Znak: GK-1.431.1.3.2026.JD
Szczecin, 11 maja 2026 r.

WYSTĄPIENIE POKONTROLNE
(kontrola planowa w trybie zwykłym)

Starostwo Powiatowe w Kamieniu Pomorskim
Wydział Geodezji i Kartografii
ul. Wolińska 7b
72-400 Kamień Pomorski

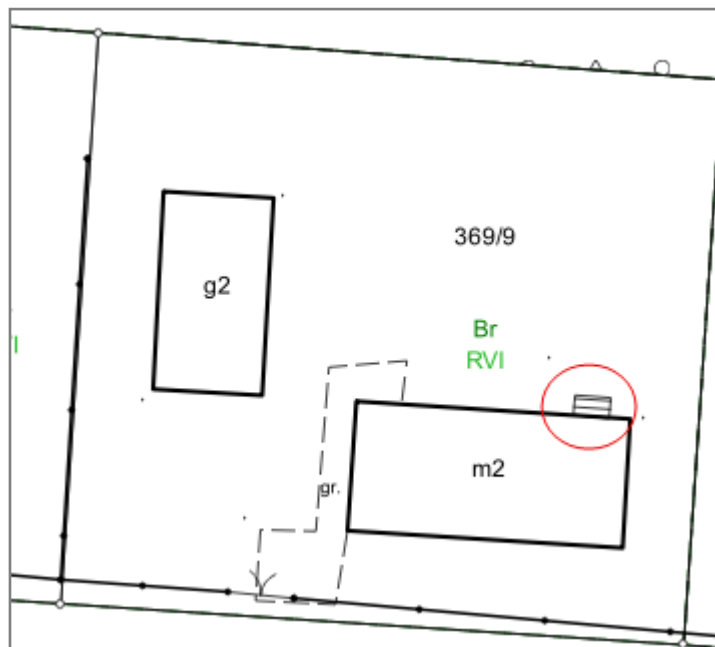
Ad. a) W obrębie 0001 Kamień Pomorski stwierdzono 9 przypadków wystąpienia rzędnych, które odbiegają od pozostałych w najbliższym otoczeniu. W obrębie Mechowo takich przypadków również jest 9.

Na arkuszu nr 3 załącznika nr 4.1 (str. 105a akt kontroli) przedstawiono fragment obrębu Mechowo. Kolorem pomarańczowym oznaczono rzędne, których wartość różni się od wartości pozyskanych z numerycznego modelu terenu (NMT) o średnio 2,3 m (minimalna wykazywana różnica to 2 m). Model terenu opracowany w 2022 r. pozyskano z portalu <https://mapy.geoportal.gov.pl/> (najnowszy dostępny). Konieczna jest weryfikacja badanego obszaru z materiałami źródłowymi z powodu przeważającej liczby rzędnych odbiegających w znacznym stopniu od NMT. Na podstawie danych przekazanych w pliku GML nie ma możliwości wskazania błędnych wartości wysokości w tym konkretnym obszarze.

Rysunek. Skarpa z nieprawidłowym wypełnieniem.
Punkt P stanowi początek góry skarpy, a punkt K – koniec.

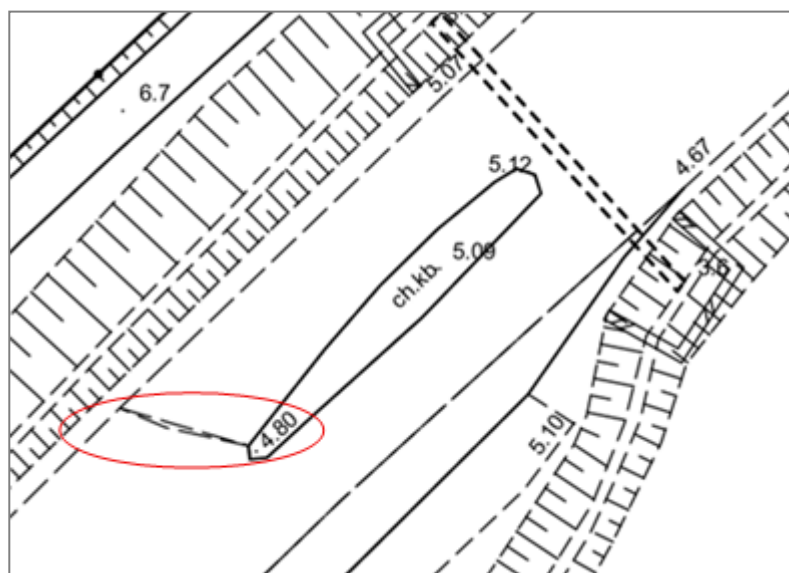
- 1 duplikat obiektu,
- 6 krótkich segmentów wymagających potwierdzenia w materiałach źródłowych,
- 5 przypadków szczelin spowodowanych brakiem wierzchołka,
- 26 przypadków wzajemnego nakładania obiektów (w tym spowodowane brakiem wspólnego wierzchołka lub niedopasowaniem wierzchołków),
- 7 błędów, niesklasyfikowanych w powyższych kategoriach:
 - obiekty, których wszystkie krawędzie są krótsze niż 0,75 m wprowadzone do bazy jako obiekt powierzchniowy,
 - nieprawidłowe wskazanie początku i końca góry skarpy (skutkiem czego wypełnienie skarpy jest niepełne);

Rysunek. Fragment pliku GML nałożonego na mapę zasadniczą w formacie pdf (zakres 3).

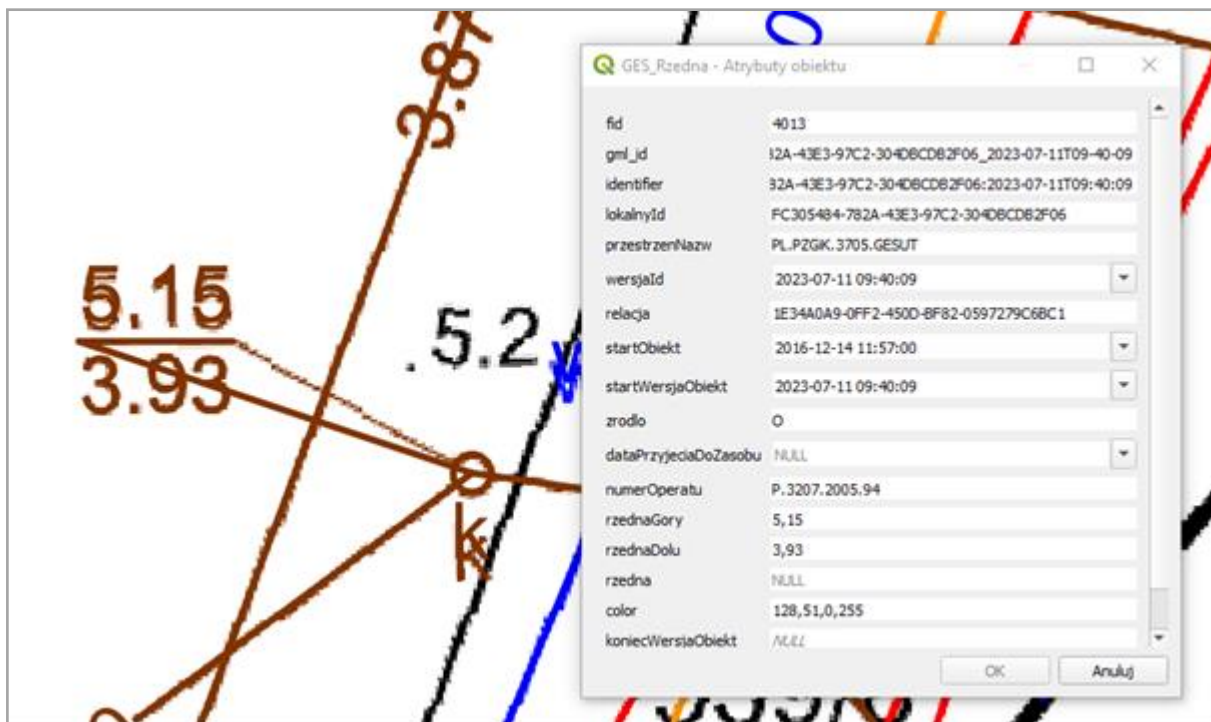
Ad. 1) Przykładowe etykiety na działce nr 539/5 w obrębie 0001 Kamień Pomorski, których odnośnik wygenerowany został od lewej strony (na podstawie pliku GML), mimo że na podkładzie pdf jest on zaczepiony z prawej strony etykiety:

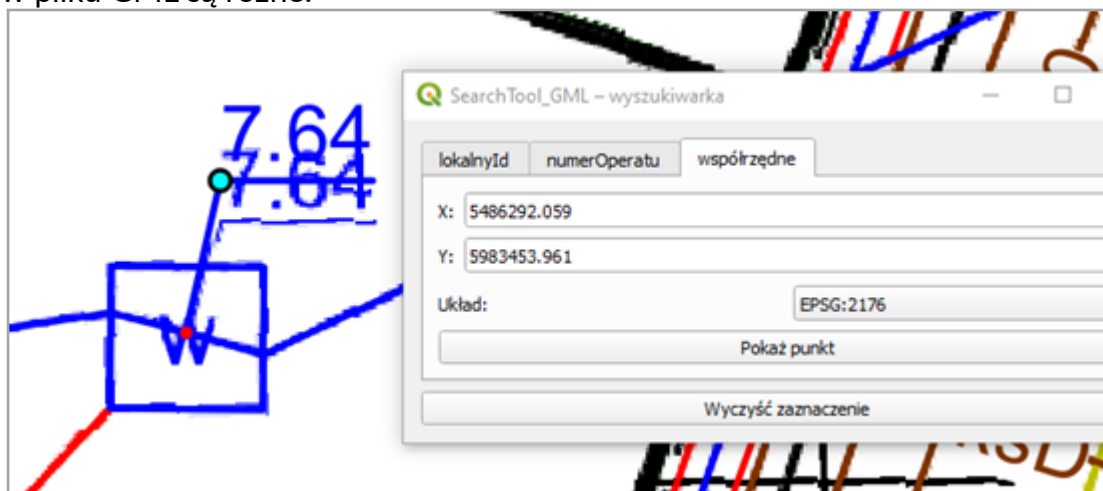
Jak wynika z kodu zawartego w pliku GML (rysunek powyżej), w przypadku odnośnika, który nie jest wyświetlany prawidłowo, zastosowano parametr justyfikacji "4" oraz współrzędną punktu wstawienia etykiety położoną w miejscu wskazanym poniżej czerwoną strzałką:

Taki zapis parametru justyfikacji i punktu wstawienia etykiety jest niezgodny ze schematem justyfikacji przedstawionym w Załączniku nr 2 dział II Wyjaśnienia do atrybutów pkt 2 rozporządzenia w sprawie GESUT [3].

W celu zachowania położenia etykiety i uzyskania poprawnego odnośnika należy w pliku GML przyjąć wartość „6” jako parametr justyfikacji, a za punkt wstawienia etykiety przyjąć punkt wskazany zieloną strzałką:

Rysunek. Zrzut ekranowy z aplikacji GML Rejestr Gruntów. Przedstawia działkę 320703_4.0001.762/16, która w części opisowej posiada wykazany klasoużytek Bp, natomiast w części graficznej występuje klasoużytek R/RIVa.

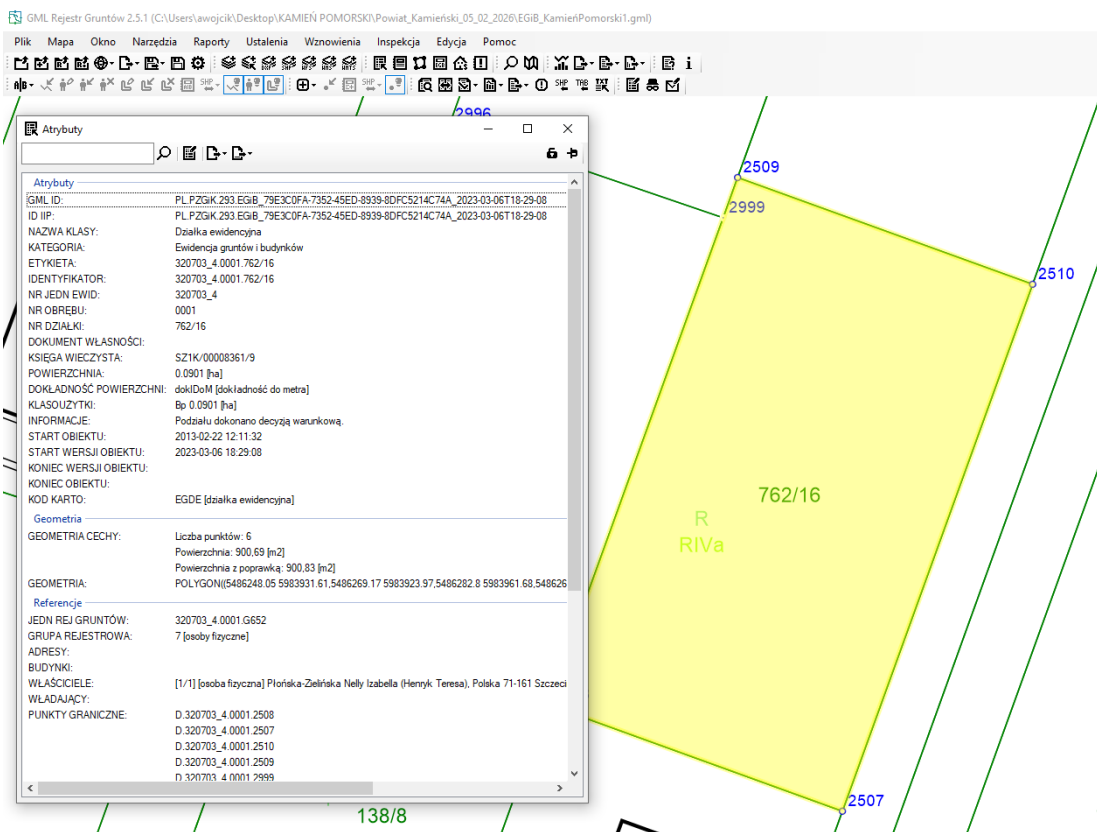
W kontrolowanych obrębach występują rozbieżności między częścią opisową, a częścią graficzną działek. Rozbieżności obejmują różnice w oznaczeniach klasoużytków. Przykładowo dla działki o identyfikatorze 320703_4.0001.762/16 w części opisowej widnieje klasoużytek Bp, natomiast w części graficznej występuje R/RIVa.

Fragment kopii mapy zasadniczej z pliku: mapa_zasadnicza_zakres4.
Na mapie zasadniczej widnieją etykiety adresów nieruchomości.

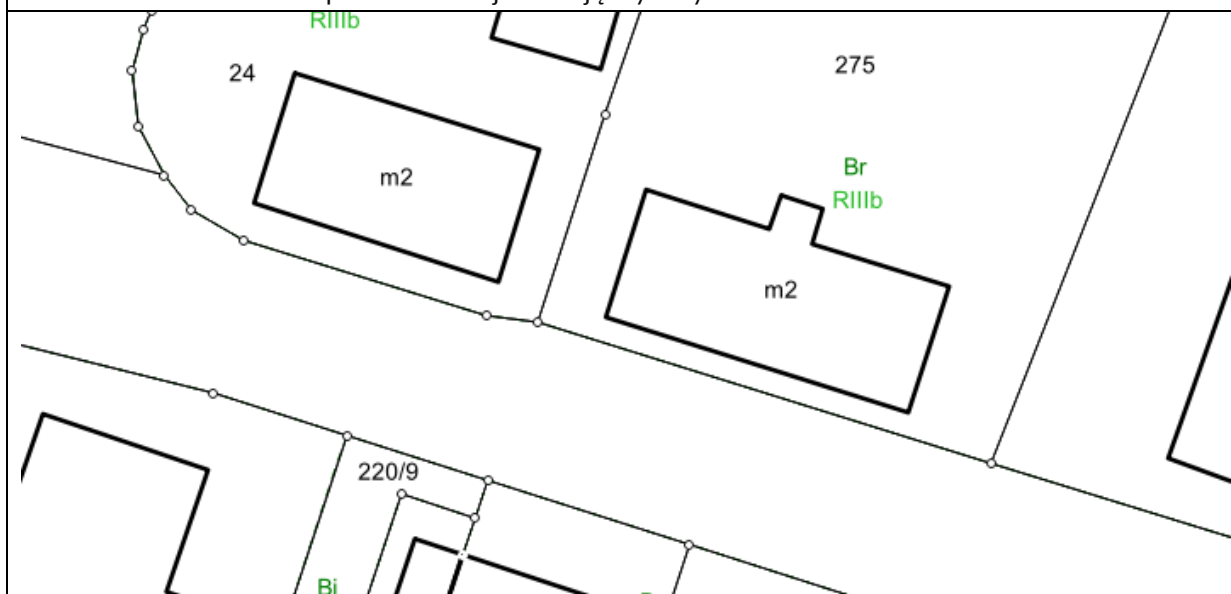
Podczas porównania mapy rastrowej z plikiem GML ujawniono braki w zakresie adresów nieruchomości względem danych zawartych na mapie zasadniczej w formacie pdf i dxf:

Ten sam fragment przedstawiony w pliku GML zawierającym eksport bazy EGiB (Zrzut ekranowy z aplikacji QGIS z wykorzystaniem wtyczki QMapa). Brak etykiet adresów nieruchomości.

Rysunek. Zrzut ekranowy z aplikacji GML Rejestr Gruntów – przykład obiektu trwale związanego z budynkiem (taras) nakładającego się na kontur budynku.

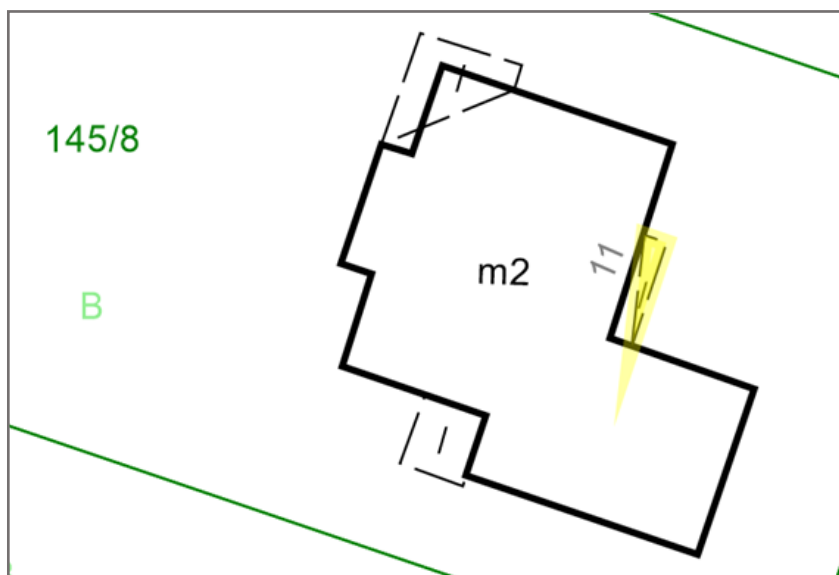
Prowadzona kontrola ujawniła przypadki wymagające weryfikacji z materiałami źródłowymi, ponieważ są to sytuacje nietypowe, a powtarzające się w badanych obrębach. Dotyczą geometrii obiektów, krótkich segmentów i obiektów bazy danych GESUT, BDOT500 umieszczonych wewnątrz budynku.

Tabela 3. Przykłady etykiety o orientacji niezgodnej ze standardami opracowań kartograficznych.

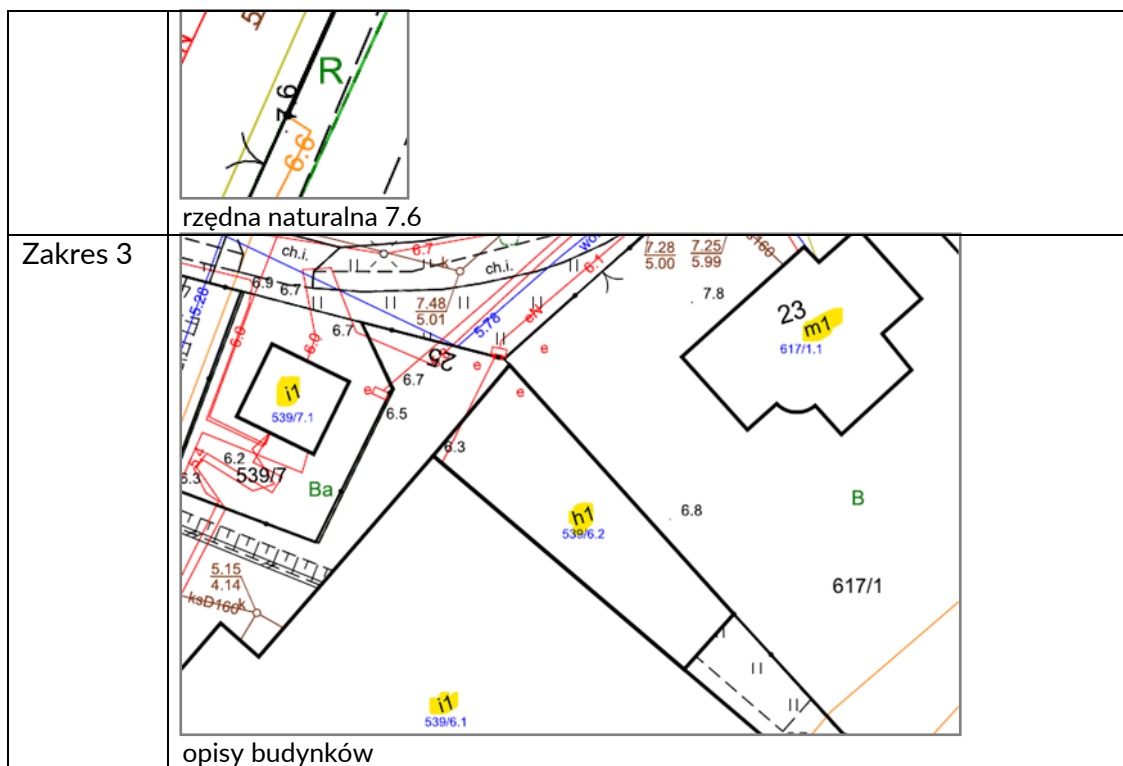
Zakres 1	<p>opis jezdni j.gr.</p>
----------	--------------------------

Tabela 4. Przykłady nadmiarowych etykiet.

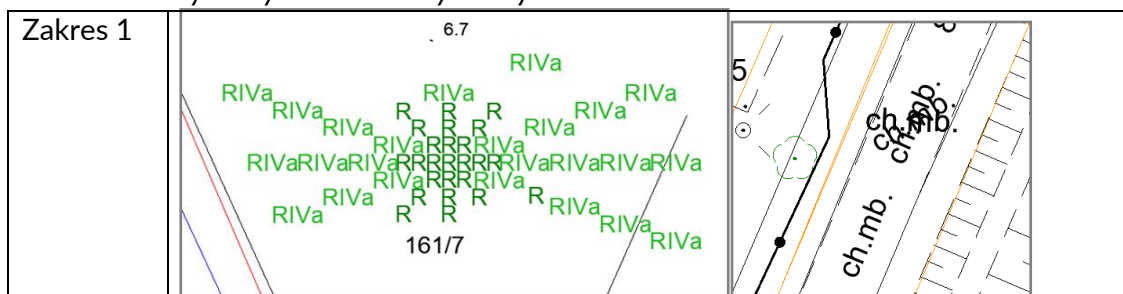
3. generowania nadmiarowych etykiet (dot. zakresu 1):
